BT0276

Assunto: Amarelamento do Vidro do Forno (BRANCO)

Modelos: Century e De Ville (Todos)

Marca: Brastemp

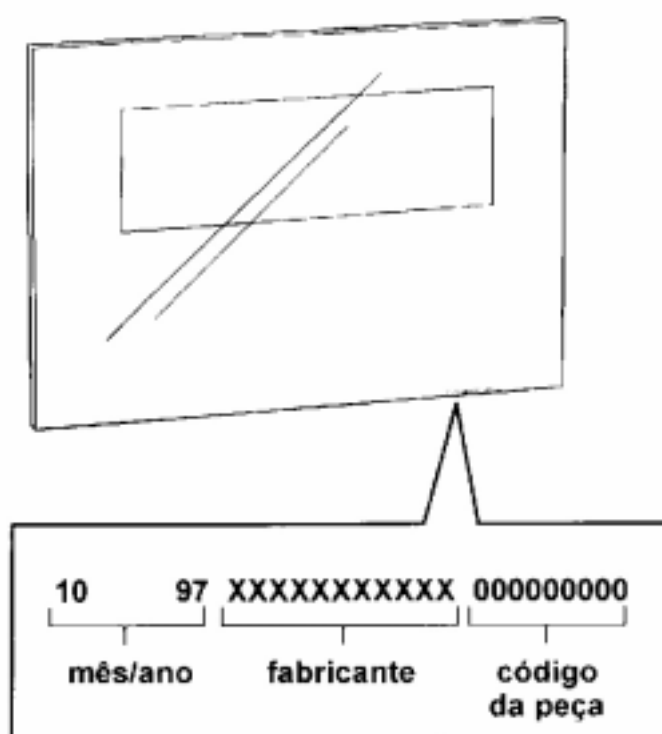
Devido à reclamação sobre amarelamento dos Vidros do Forno, para os produtos em referência, a partir de Outubro/97, alteramos a composição química da tinta utilizada na pintura destes itens.

Esta identificação pode ser feita através da gravação de mês/ano/fabricante/código, localizado na parte inferior direita do vidro (Fig.01).

Solicitamos que quando ocorrido este tipo de reclamação seja trocado este vidro por um fabricado a partir do mês 10/97.

Caso haja em seu estoque vidros com data de produção anterior a 10/97 (Outubro/97), solicitamos que sejam DEVOLVIDOS à Multibrás para serem trocados por outros com as devidas modificações.
